25. Flächennutzungsplanänderung (Bereich des Bebauungsplanes Nr. 98 „Reiterhof Steffens)

Gemeinde Worpswede

Entscheidungsvorschläge zu den vorgebrachten Anregungen
und Hinweisen

(Proj.-Nr. 27726-269 / Stand: 22.03.2023)

Fläche A

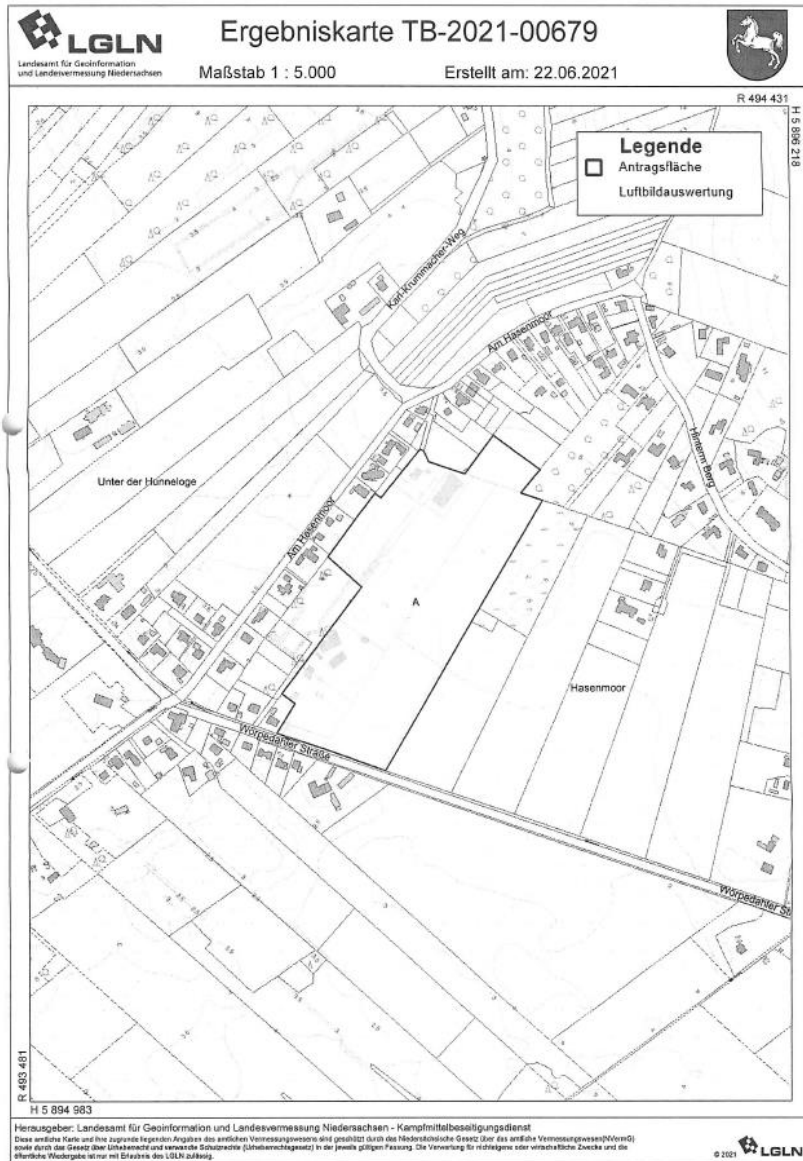
Für die Planfläche liegen dem Kampfmittelbeseitigungsdienst Niedersachsen die folgenden Erkenntnisse vor (siehe beigefügte Karten-unterschlage):

Empfehlung: Luftbildauswertung

- *Luftbilder*: Die derzeit vorliegenden Luftbilder wurden nicht vollständig ausgewertet.
- *Luftbildauswertung*: Es wurde keine Luftbildauswertung durchgeführt.
- *Sondierung*: Es wurde keine Sondierung durchgeführt.
- *Räumung*: Die Fläche wurde nicht geräumt.
Es besteht der allgemeine Verdacht auf Kampfmittel.

Da momentan die Luftbilder für das Plangebiet nicht vollständig ausgewertet sind und demnach ein allgemeiner Verdacht auf Kampfmittel besteht, wird der Empfehlung gefolgt und eine Luftbildauswertung beantragt. Der Flächeneigentümer hat dazu entsprechend einen schriftlichen Antrag beim LGLN eingereicht.

Der Anregung wird gefolgt.

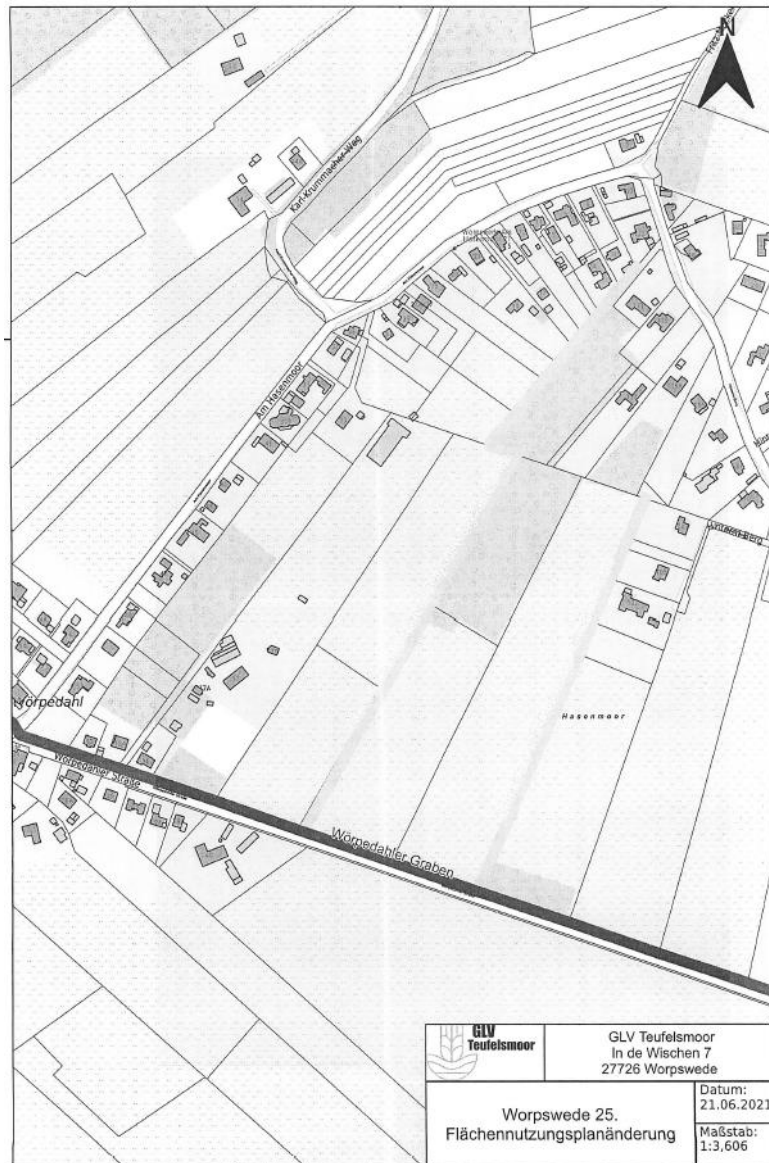
Wir nehmen Bezug auf die Planunterlagen und bitten zu beachten, dass das Planungsgebiet unser Verbandsgewässer II. Ordnung tangiert (Wörpedahler Graben, längs der Wörpedahler Straße). Hier gibt es lt. Satzung des Verbandes Beschränkungen bezüglich der Nutzung des Grundeigentums, unter anderem ist ein 5 Meter Räumstreifen freizuhalten. Des Weiteren tangiert das Planungsgebiet an der östlichen Seite einen Schaugraben, Gewässer III. Ordnung (Graben von der Straße Hinterm Berg bis Wörpedahler Straße). Hier wird einmal jährlich eine Grabenschau durchgeführt, die Anlieger sind räumpflichtig.

Wir bitten dies bei der weiteren Planung zu berücksichtigen.

Einen Gewässerlageplan und einen Satzungsauszug haben wir als Anlage beigefügt.

Es ist zutreffend, dass entlang der Wörpedahler Straße bzw. südlich an das Plangebiet angrenzend der Wörpedahler Graben verläuft sowie entlang der östlichen Plangebietsgrenze ein Graben. Die Räumung des Gewässers an der Wörpedahler Straße als Gewässer II. Ordnung ist nach wie vor möglich. Auch die Gewässerschau des Grabens an der Ostseite wird durch die vorliegende Bauleitplanung nicht verhindert. Die Hinweise werden zur Kenntnis genommen.
